Modulo per la presentazione delle osservazioni per i piani/programmi/progetti sottoposti a procedimenti di valutazione ambientale di competenza statale

ID: Codice procedura (ID_VIP/ID_MATTM):10844

Impianto per la produzione di energia elettrica da fonte eolica, costituito da 6 aerogeneratori della potenza complessiva di 37,2 MW, un sistema di accumulo da 25 MW e relative opere connesse in località "Rempillo" nel comune di Pitigliano (GR).

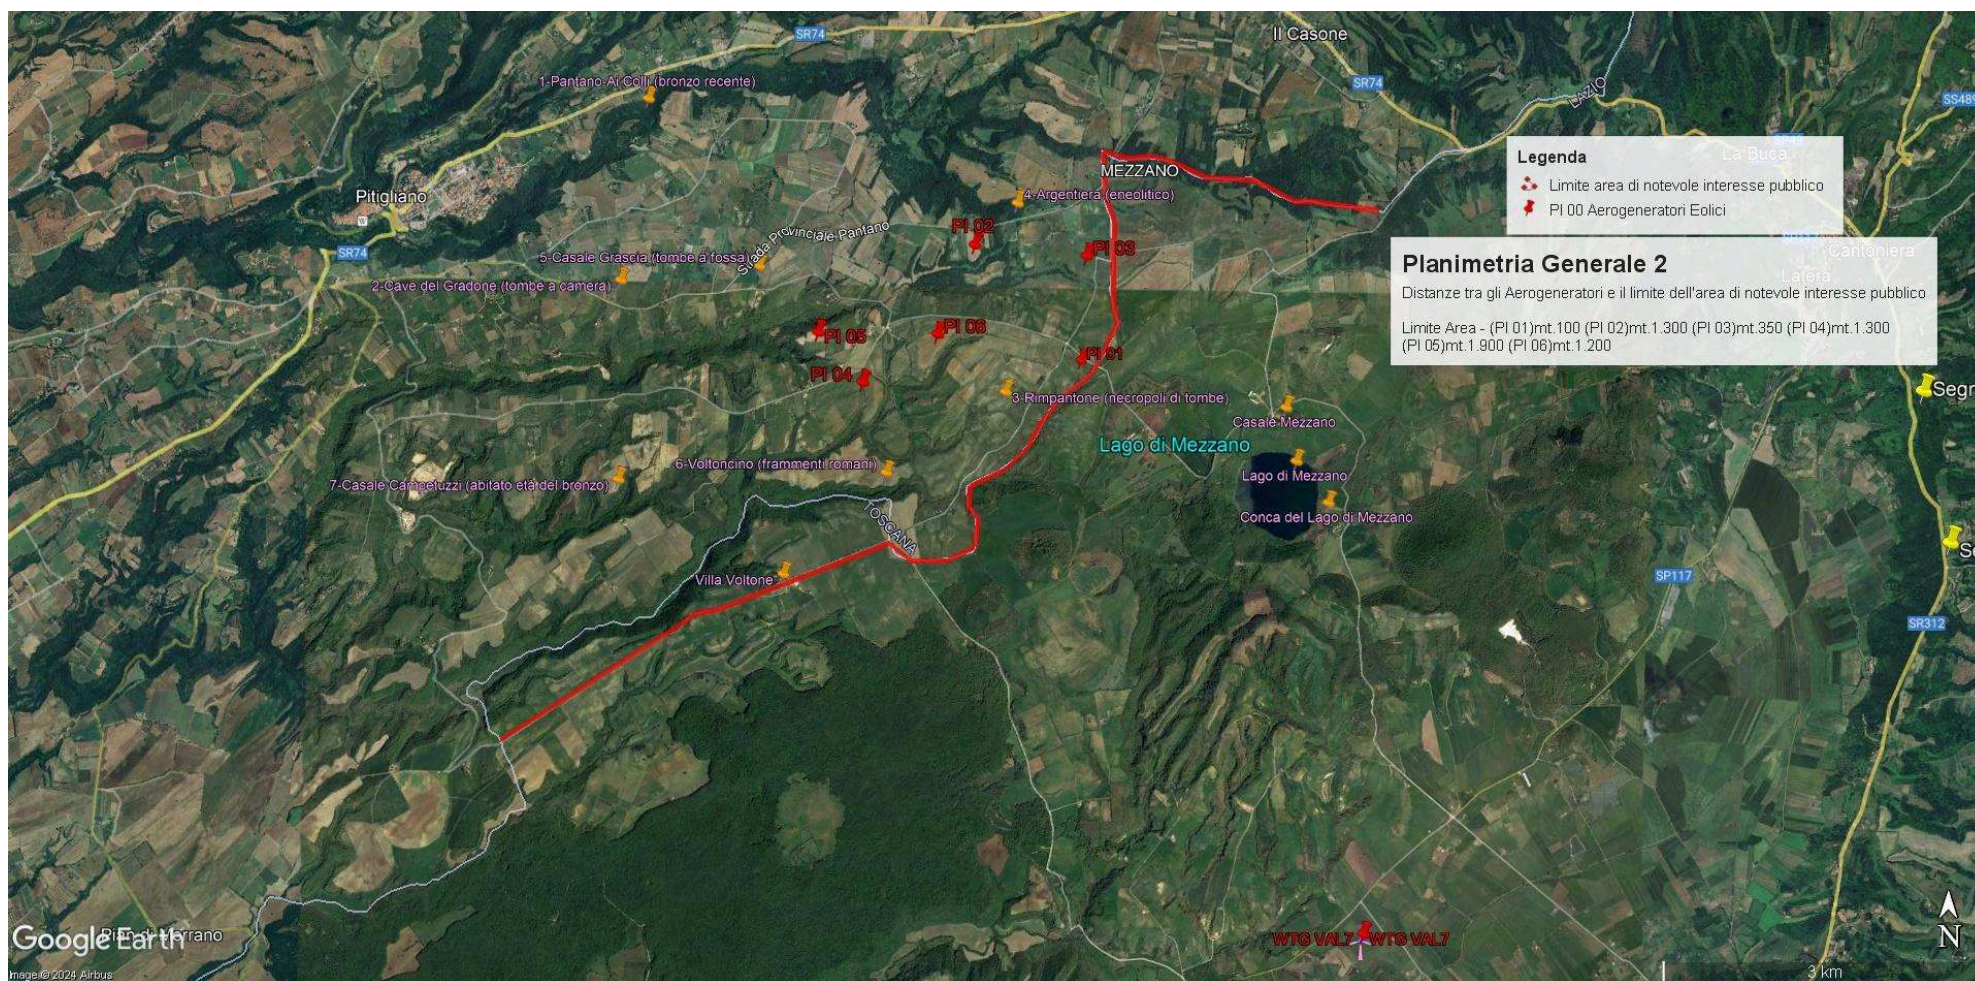
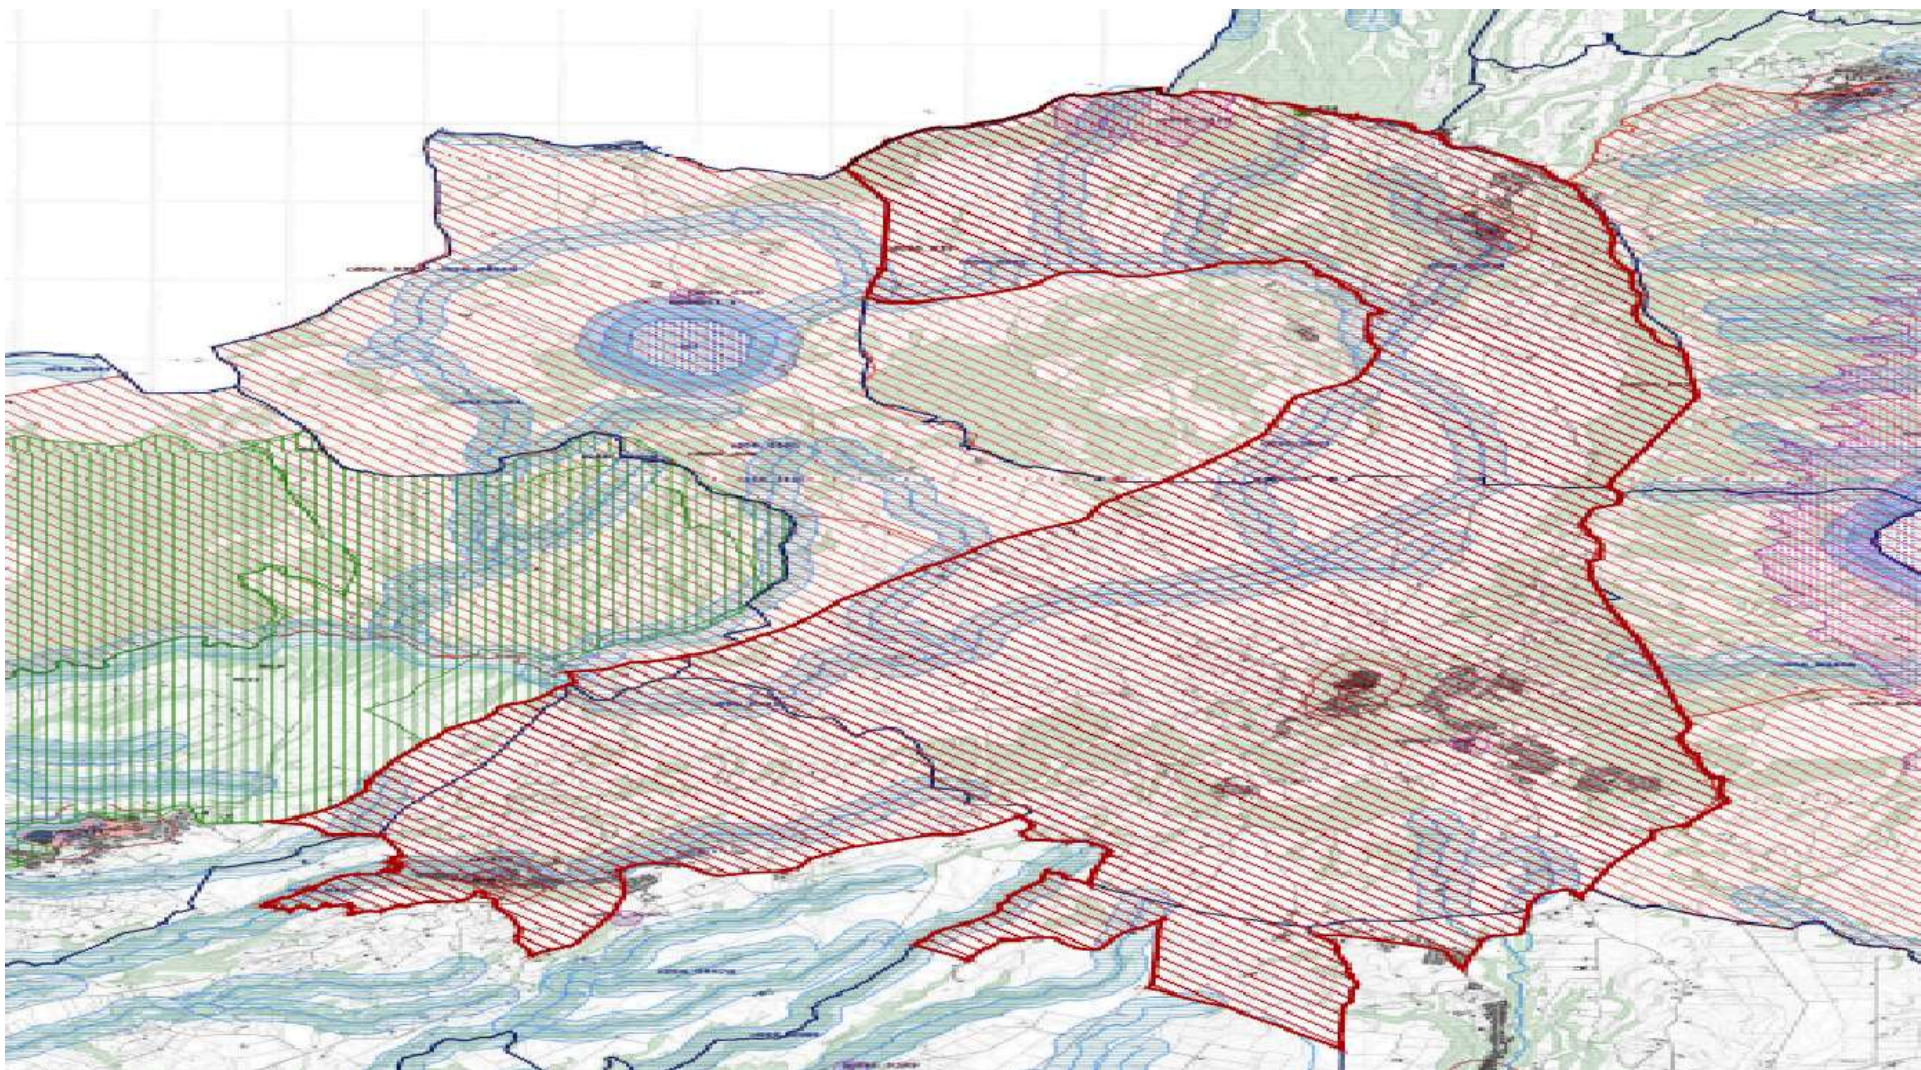
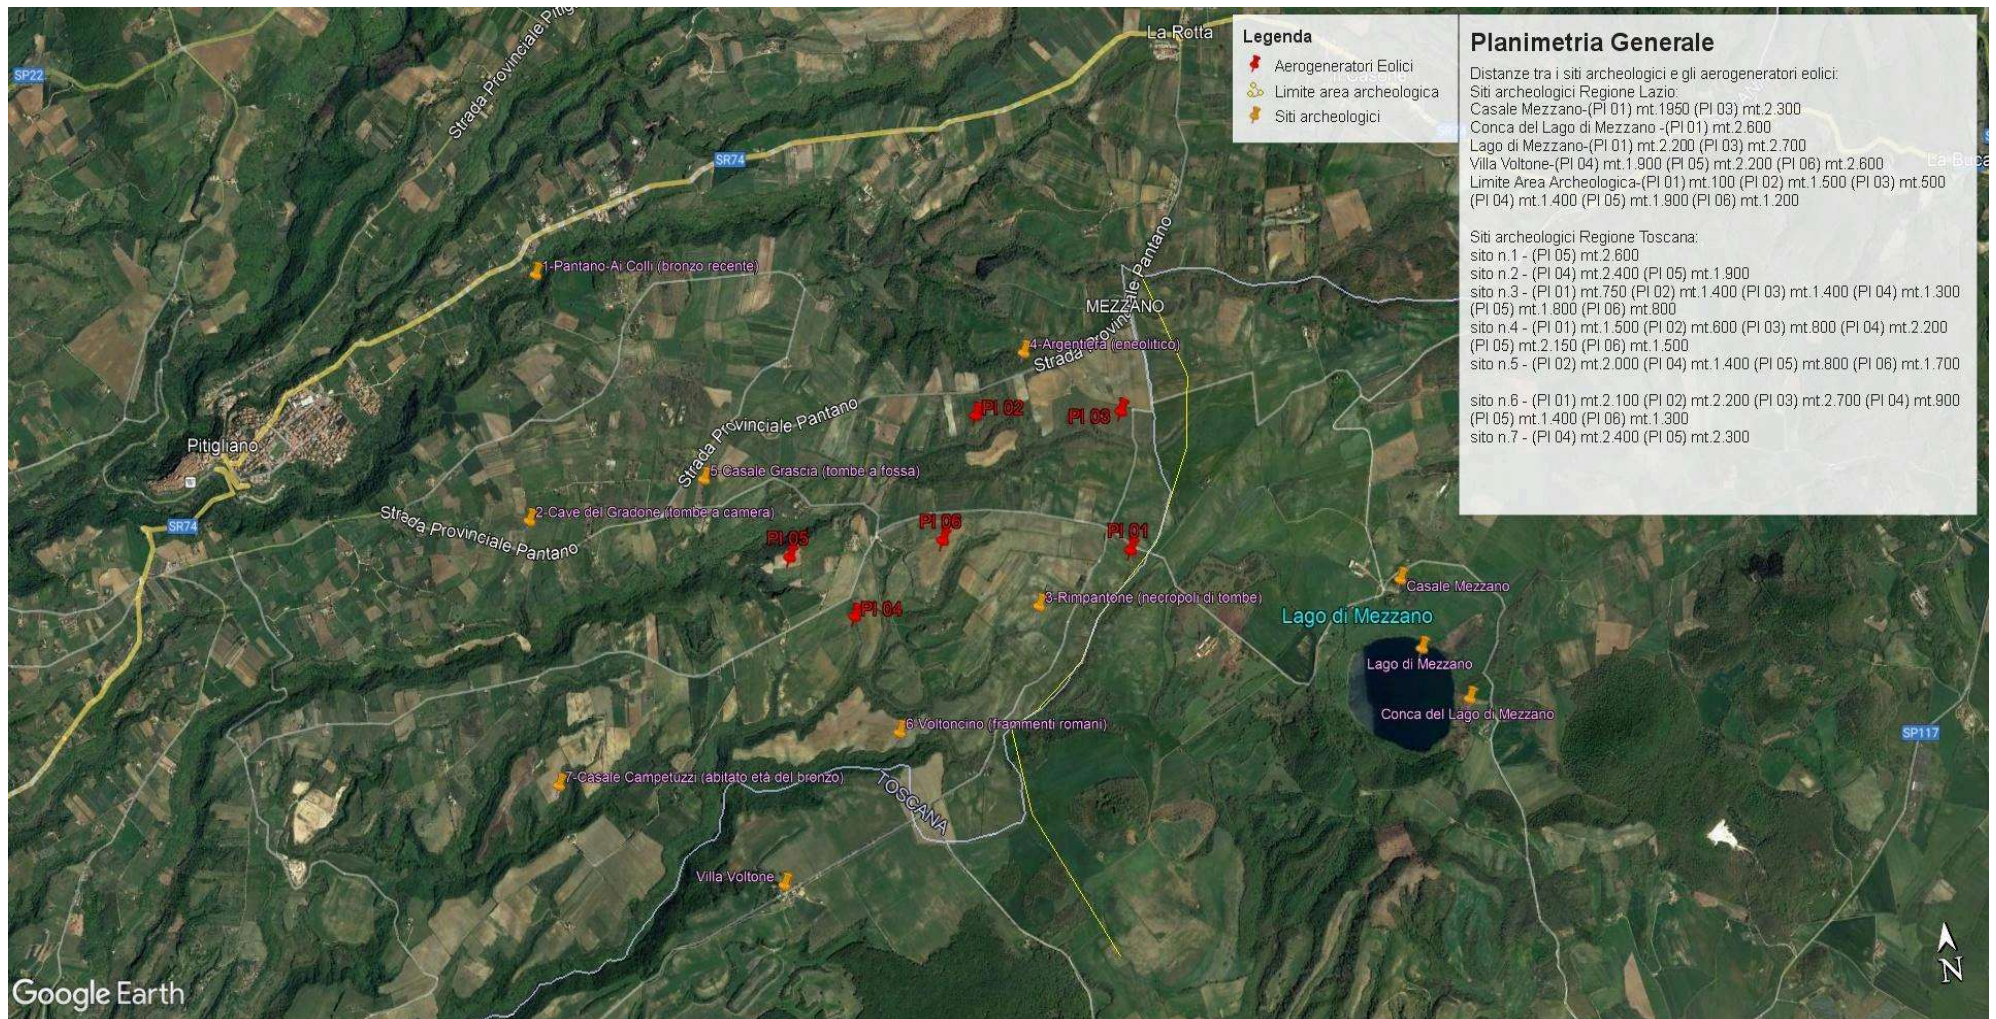
In sintesi, visti l'art. 20 comma 8 lettera c) quater del D.Lgs n 199/2021 e le Linee guida nazionali appena citate, considerato l'enorme impatto dell'impianto eolico industriale denominato "Rempillo" sulla zona paesaggistica di notevole interesse pubblico ben individuata nelle immagini

n.1 e n. 2 e sui Beni Culturali evidenziati nell' immagine n. 3 dell'Allegato alle presenti Osservazioni, per la collocazione delle pale P04 e P05 direttamente all'interno del perimetro di un'area archeologica e per gli impatti anche sull'area intermedia e vasta dei pregiati territori laziali della Tuscia settentrionale e in particolare di quelli del pitiglianese ricco di emergenze agricole, naturalistiche, storiche e archeologiche del periodo etrusco ma non solo, si chiede che venga negata l'autorizzazione all' insediamento dell'impianto eolico denominato "Rempillo".

- h) Le zone di interesse archeologico evidenziate nell'immagine n. 3 a cui si aggiungono anche l'importante abitato protostorico di Sorgenti della Nova e Ruder del Castello altomedioevale che si trovano a circa 4 km dalle aree in cui è stato progettato l'impianto eolico industriale. Poco più lontano i resti del castello medioevale "Morrone" (Poggi Alti) ed etrusche di Pitigliano, Sovana e Sorano. I pregiati prodotti agricoli come il vino bianco DOC di Pitigliano.

Immagine n. 4 Situazione di saturazione da impianti FER nella provincia di Viterbo. Non sono riportati gli impianti fotovoltaici e agrivoltaici che hanno inciso per buona parte nel cumulo di impianti FER per superare già nel 2023 gli obiettivi del PNIEC assegnati alla Regione Lazio per il 20230.

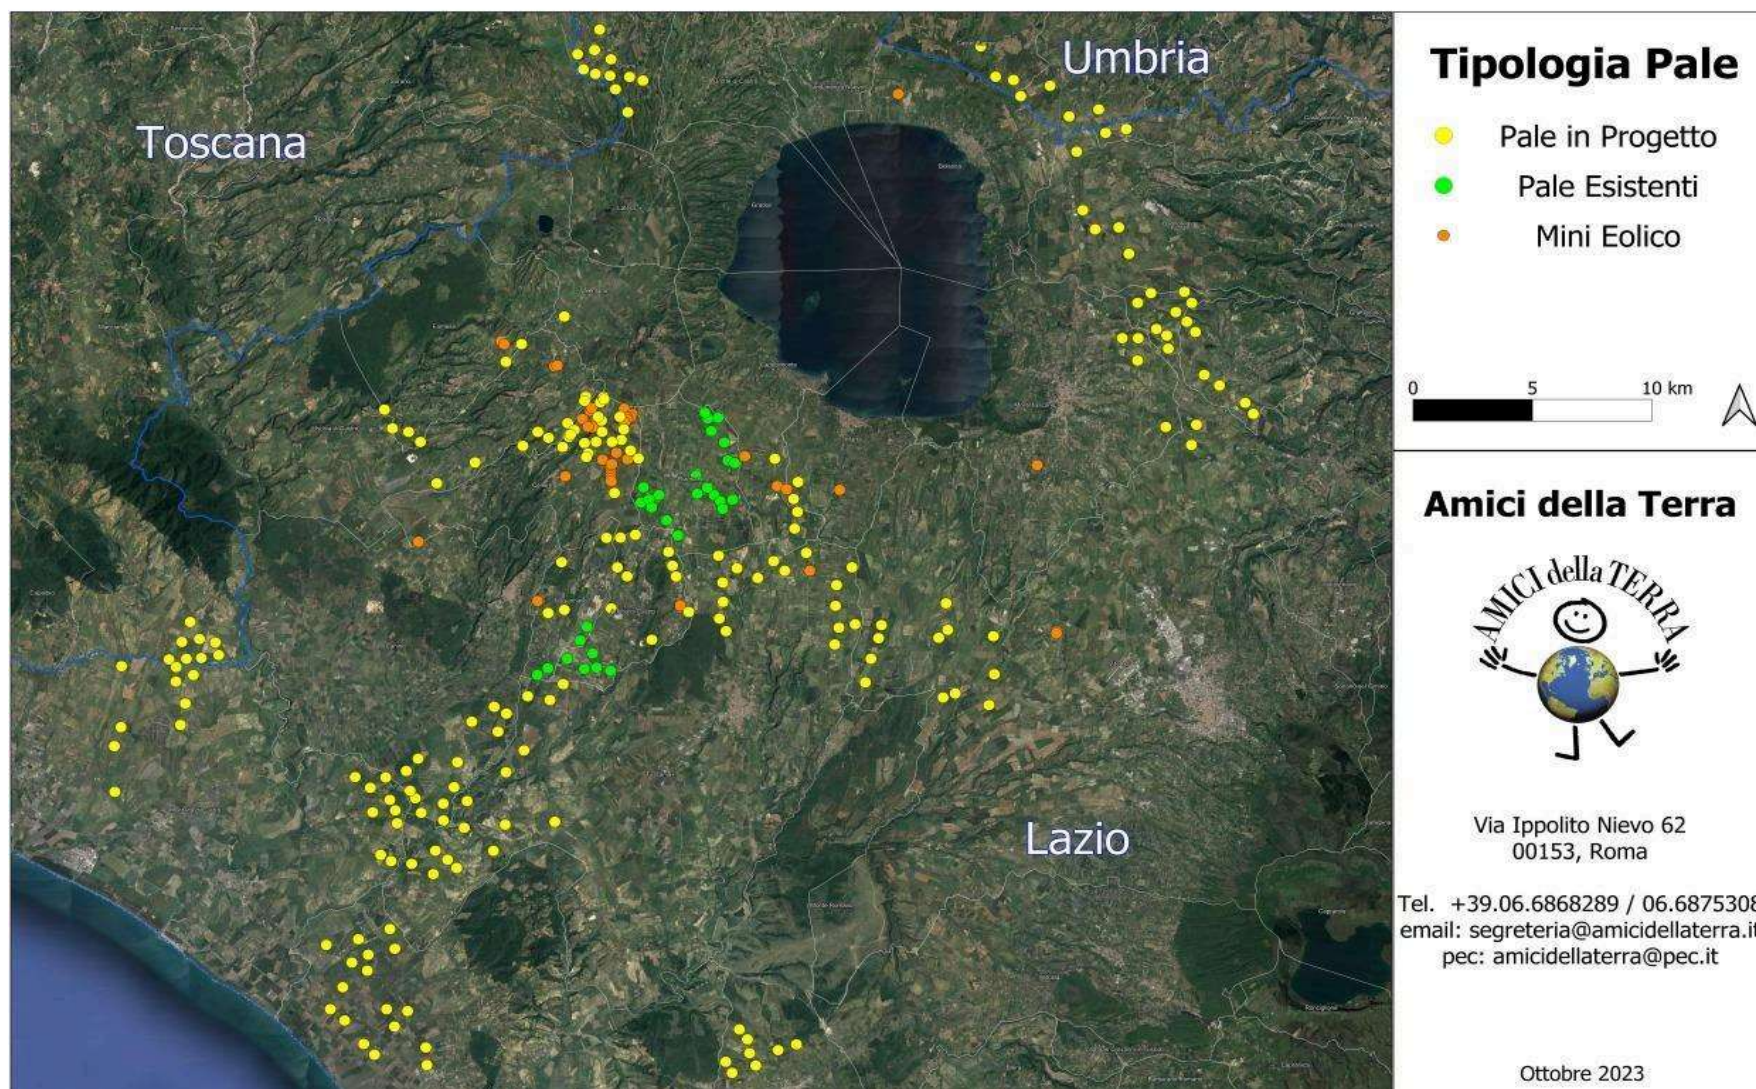
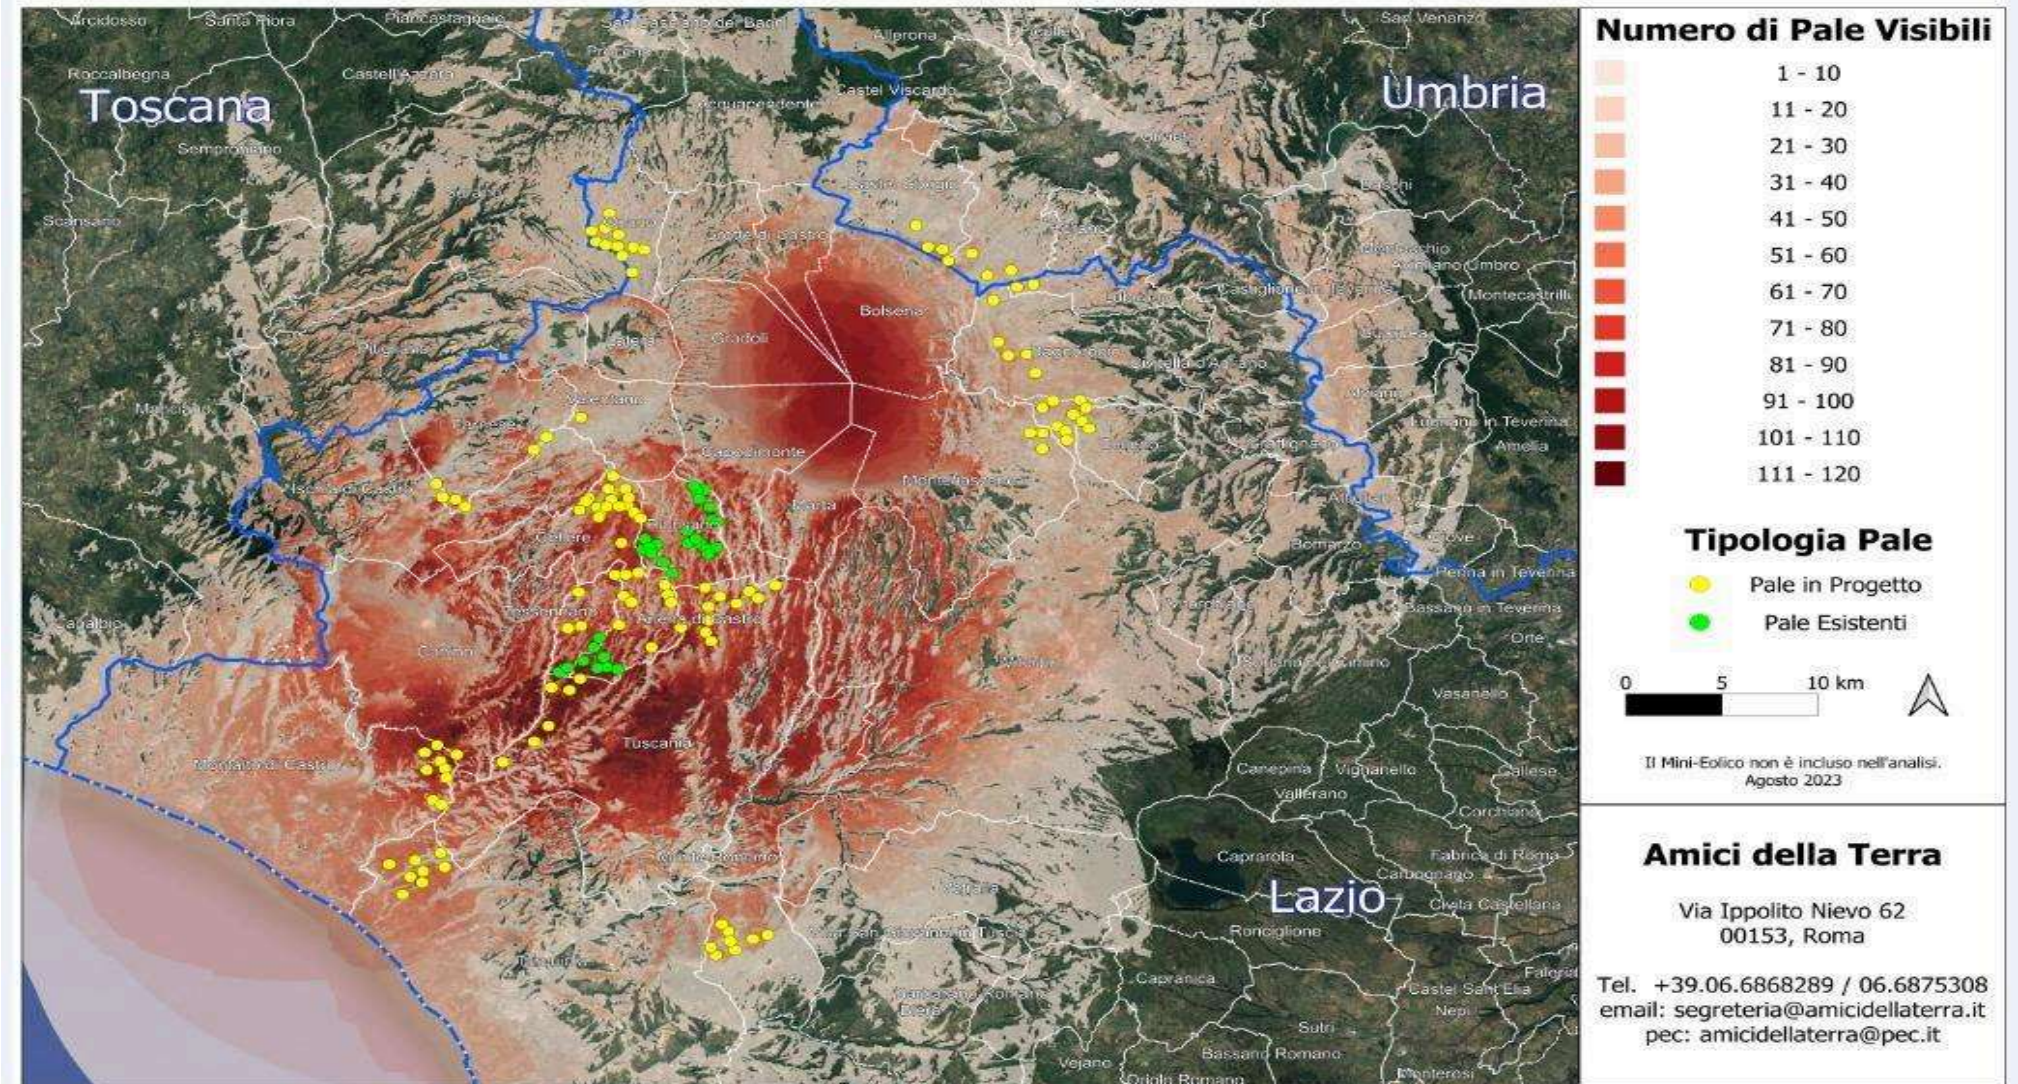
Quindi anche la Regione come Ente deputato dalla normativa nazionale a legiferare sulle aree idonee e non idonee si è espressa riguardo al fatto che abbia assolto ai doveri e alle quote stabilite dal PNIEC e in ambito regionale la provincia di Viterbo è stata quella con il più alto tasso di impianti FER tra tutte e quindi ormai satura ed il cumulo degli impianti FER installati, autorizzati e in progetto rappresenta una **elevata criticità per la sostenibilità ambientale di ulteriori eventuali iniziative**, L'impianto eolico “ Rempillo” pur essendo “esterno al confine provinciale e regionale ma nelle sue immediate vicinanze (a soli 100 metri i primi due aerogeneratori) oltre ad impattare sul territorio e sulle economie di tre Comuni del Lazio (Farnese, Valentano e Latera) si trova nelle fasce di rispetto dei Beni di notevole interesse pubblico come si è evidenziate nelle Osservazioni nn. 1 e 2 e crea anche degli impatti negativi anche sui beni naturalistici come verrà dettagliato nell'Osservazione n. 4. Inoltre andrebbe a sommarsi al già enorme cumulo di impianti eolici e fotovoltaici e geotermici che già creano una elevata criticità ambientale nella provincia di Viterbo e interferiscono anche con il territorio toscano come si può vedere dalle immagini nn. 4 e 5 dell'Allegato n. 1.
